| 日本原燃株式会社 |                |
| 資料番号     | 耐震建物 21 R0     |

設工認に係る補足説明資料

【MOX燃料加工建屋に係る既認可からの変更点について】

<建屋の増床のイメージ>

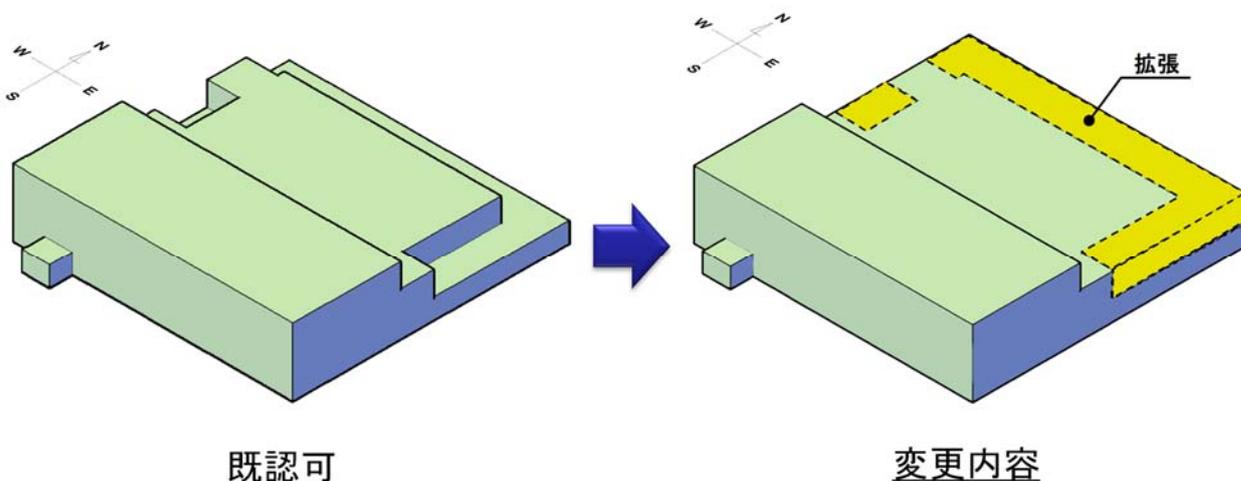
- 新規規制基準対応で追加した設備・機器を燃料加工建屋内に収納するため、建屋北側屋上部分を増床する。
  - 増床箇所に設置する設備は、一般系の設備とし、窒素循環用冷却水設備、常用所内電源設備等を設置する。
  - 建屋レイアウトが変更となるのは、地下1階から地上階までであり、原料受入から集合体組立までの主要な工程を設置する地下2階，地下3階のレイアウト変更はない。

第2-2図 断面図 (NS方向)

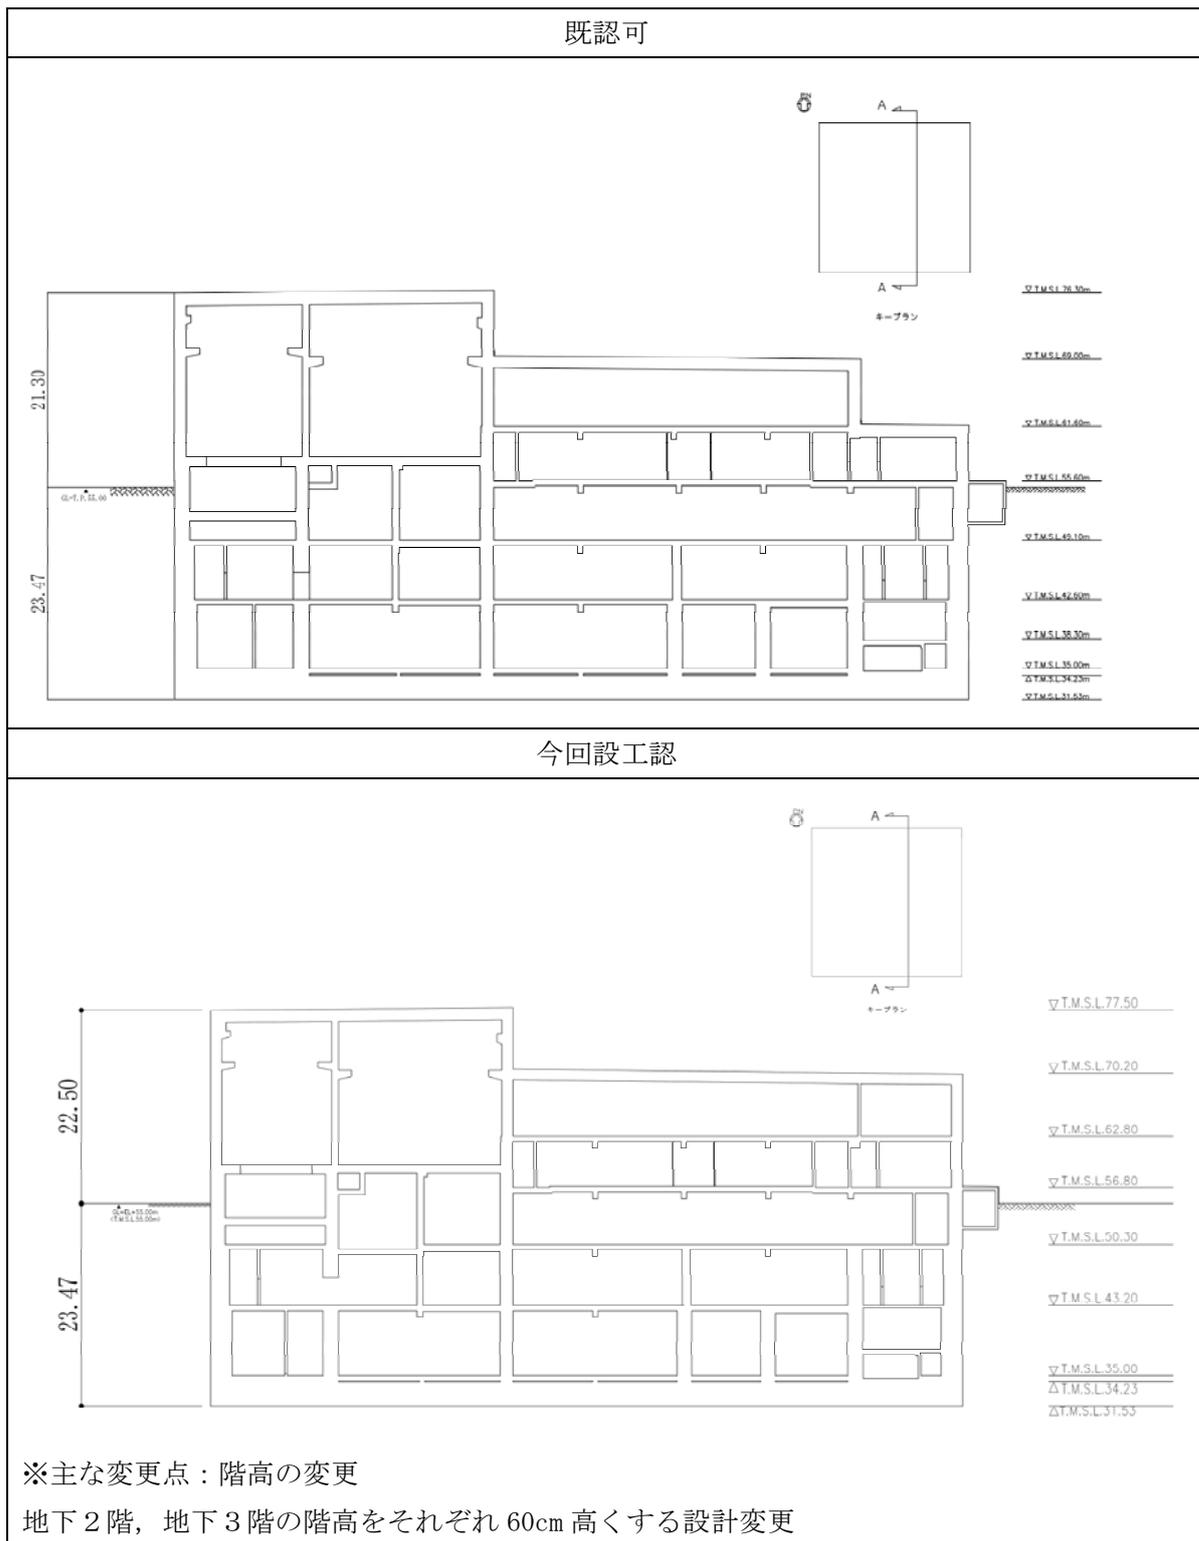
- 以下の観点から、地下2階、地下3階の階高をそれぞれ60cm高くする設計変更を行う。
  - ✓ 工程室の耐震Sクラス化による一部の梁の補強により、設備・機器に干渉箇所が生じたため。
  - ✓ GBの耐震Sクラス化に伴う耐震サポートの追加、火災発生時の延焼を防止するための防火ダンパ等の追加が必要となり、工程室内の天井部分への設置スペースの確保が困難となったため。

第 3.-1 図 地震応答解析モデルの変更点 (1/2)

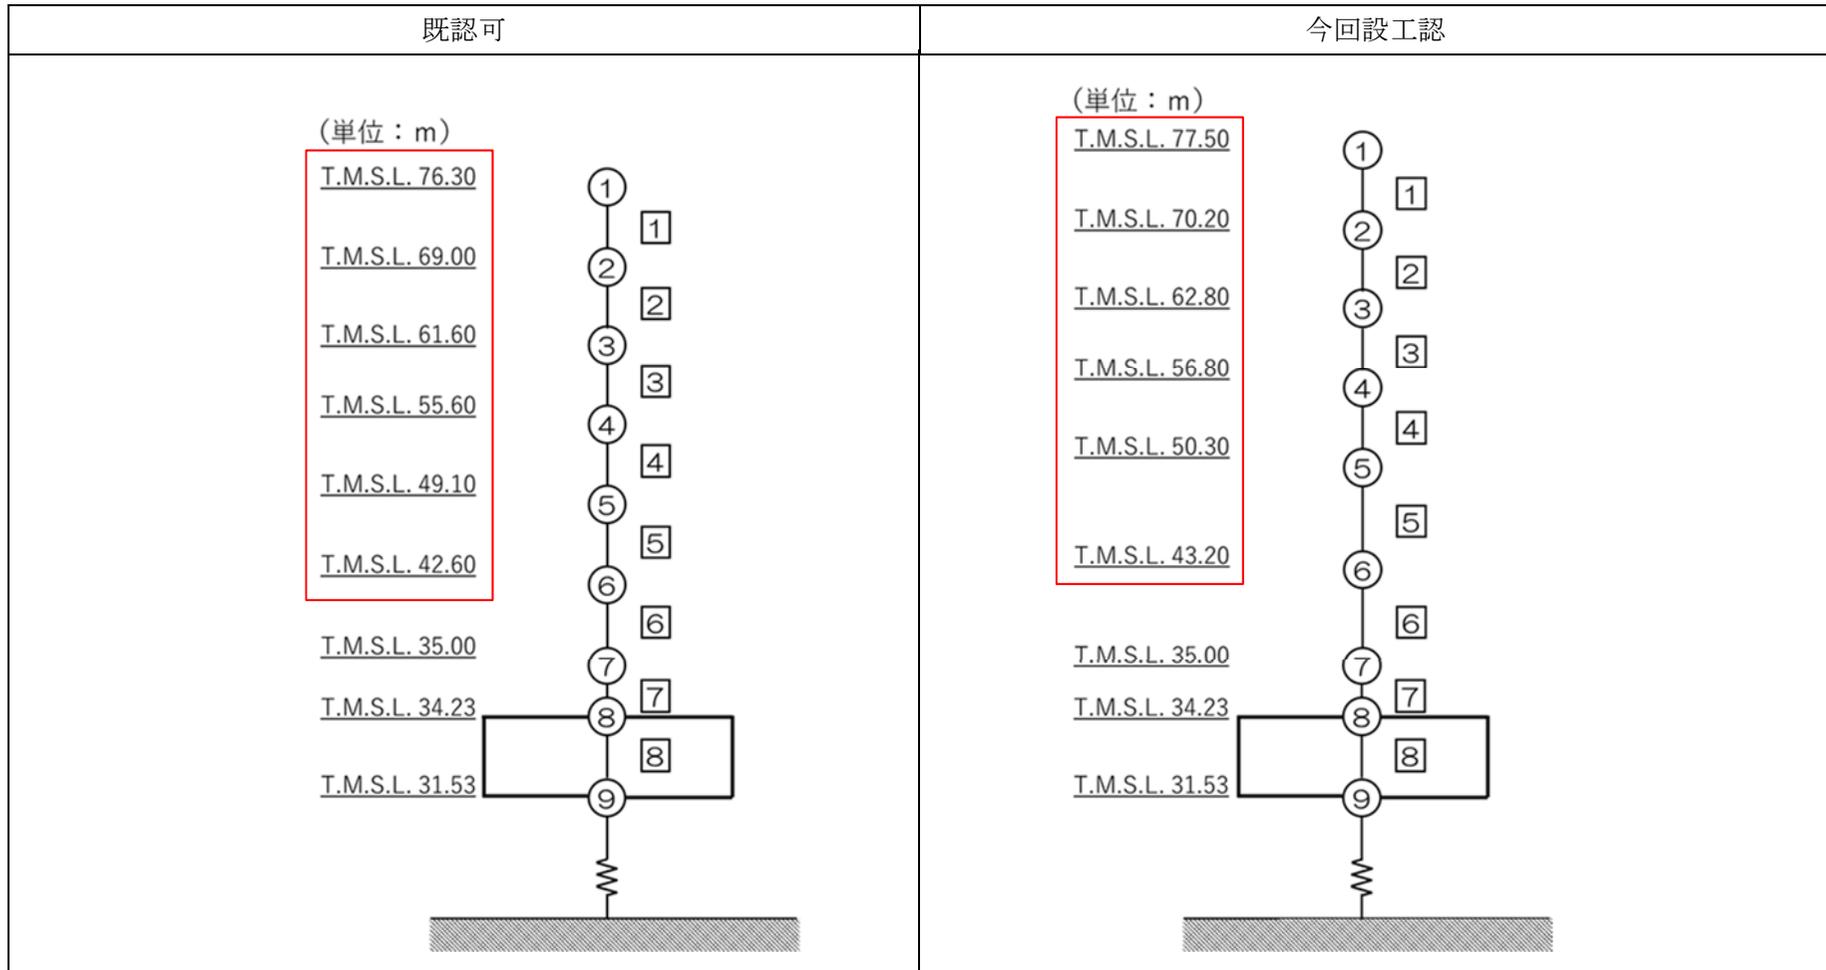
:階高の変更に伴い、質点レベルを変更

:側面地盤ばねの考慮による変更

: 階高の変更に伴い、質点レベルを変更
